Reviewformulier Civiel

Proces/object:	1.05.1.1 – Pompen Den Oever
WerkpakketID:	0.05.16 - Ontwerpen Pompgroepen Den Oever DO-Fas
Fase:	Ontwerp
Document	Ontwerpnota DO - Civiel - Overig - Pompgroep 1 en 2 (ASD-ONO-0186)
Datum:	20-12-2019

Tabel 6-12 Bovengrensbepending stromingsbelasting op de stuw (2120), waarden opgegeven [1].

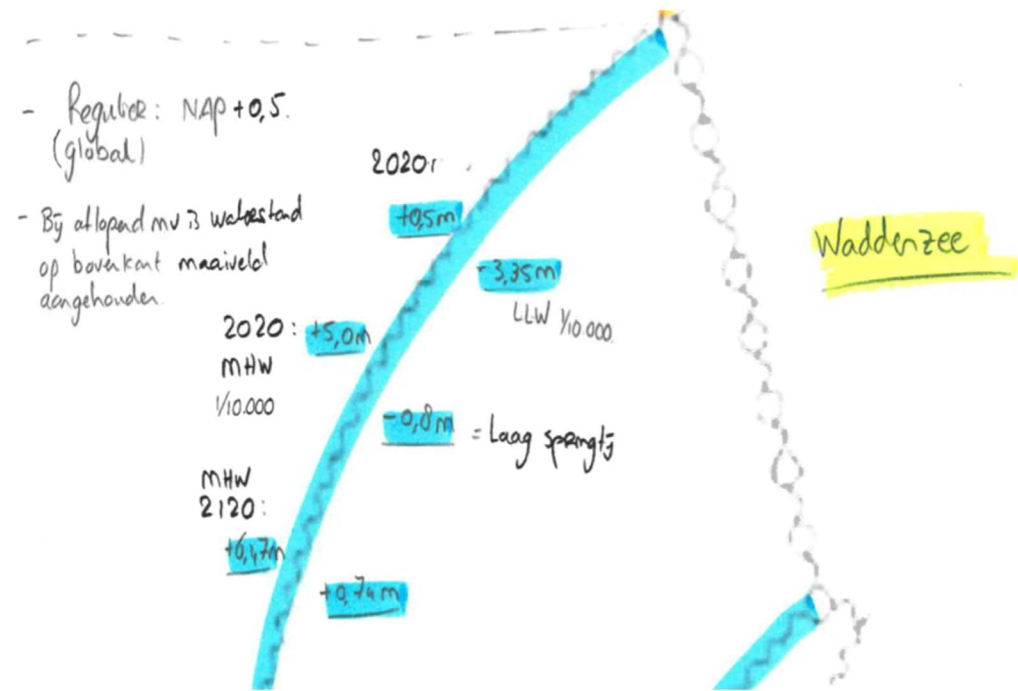
265	ASD-UNO-0025, Definitief, Revisie E	P34		De waterstand van NAP + 2,60 lijkt alleen relevant igv overhangende constructies (BSM). Waarom wordt deze hoogte hier beschouwd?	Er zijn twee sets randvoorwaarden gegeven: een normale set en een set met verlaagde waterstanden van NAP +2,60m. Er zijn geen combinaties opgegeven voor laagwater en stormcondities. Voor vermoelingsberekening zouden de 99% overschrijdingscondities kunnen worden gecombineerd met dagelijks getij. Deze belasting zal door de terugslagkleppen en het frame worden opgenomen, deze worden immers ontworpen voor 1/100 jaar stormcondities. De pompschulven krijgen ook in deze condities geen golfklap te verduren.	Eens	De lagere HW stand van NAP + 2,6 meter is vooral relevant voor BSM met een plafond op dat niveau. Voor de tijdelijke wand F kunnen ook andere waterstanden relevant zijn. En kan zeker een lagere waterstand optreden dan NAP + 2,60 meter. Het gaat hier echter om de terugslagkleppen welke geen onderdeel uitmaken van deze deelvalidatie, derhalve is dit punt voor deze deelvalidatie afgedaan. Het hier genoemde voorbehoud gaat over het feit dat in de volgende deelvalidatie dit punt moet zijn opgehelderd. Uitleg toevoegen waarom er geen waterstanden lagen dan 2,60 m NAP zijn getoet en waarom dit niet een probleem is. Zie voetnoot: Een combinatie van een lagere waterstand en bijbehorende golfhogte en -periode kan leiden tot golfklap. Het niveau dak pompkoker ligt aan Waddenzeezijde echter op NAP - 1,0m. Golven horende bij een waterstand rond NAP -1,0m zijn naar verwachting erg klein en hierom niet maatgevend.

Figuur 6-23 Aandrijfmoment van trippende pomp op T = 240s, tijdsinterval T = 0s tot T=7

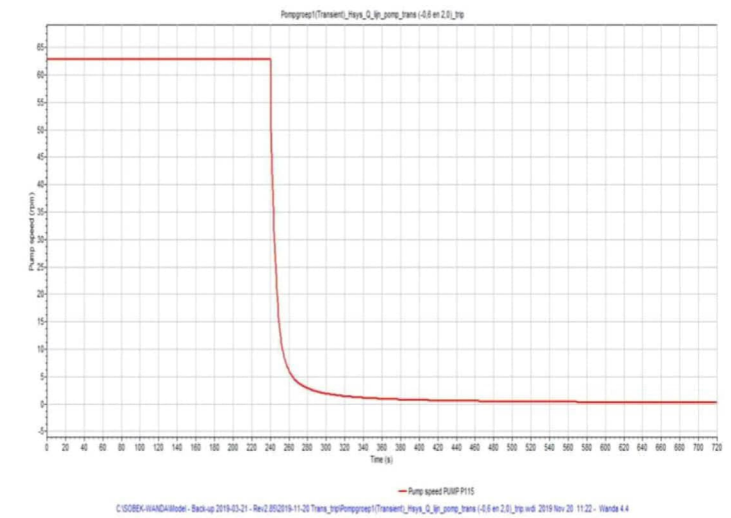
277	ASD-UNO-0025	57		De keuze om voor pompdek en gevel te werken met alleen de 10-2 conditie is onvoldoende onderbouwd. Aan welke Beta voldoet dit gebouw dan. Is daarbij rekening gehouden met de niet lineaire ontwikkeling van de belasting. In dergelijke gevallen moet je die extreme condities ook in beschouwing nemen aangezien die niet worden afgedekt met een belastingfactor op de minder extreme belasting in combinatie met materiaalfactoren.	Apart overleg [redacted] volgt	Eens onder voorbehoud	Dit is nog niet opgelost Als de problematiek van de gevel van het pomphuis is opgelost, is dit commentaarpunt eveneens opgelost. Levvel heeft ook de conditie van 10-4 toegevoegd als belastingconditie. De belasting op de gevel van het pompegebouw is bestudeerd middels een CFD berekening en gereduceerd door toevoeging van golfbrekende wanden. E.e.a. t.a.v. de CC 3 veiligheidsklasse is verwoord in ASD-NOT-1469

Zaak besproken. In de Transient Analyse is het hydrodynamisch gedrag van noodstop/ trippende pompen beschreven. Zowel bij de trippende pompen als bij de noodstop wordt het aandrijfmoment plotse 0 (in tegenstelling tot bij het normale stoppen van de pompen, waarbij gecontroleerd wordt afgevoerd, afhankelijk van de instellingen wordt dit (SRPM's of 0,75SRPM / 0,5SRPM/s), maar er wordt 100% gereviseerd aandrijfmoment op. De onderstaande grafiek geeft het aandrijfmoment weer (met voor deze simulatie stationair bedrijf gevolgd door een noodstop op T=240s).
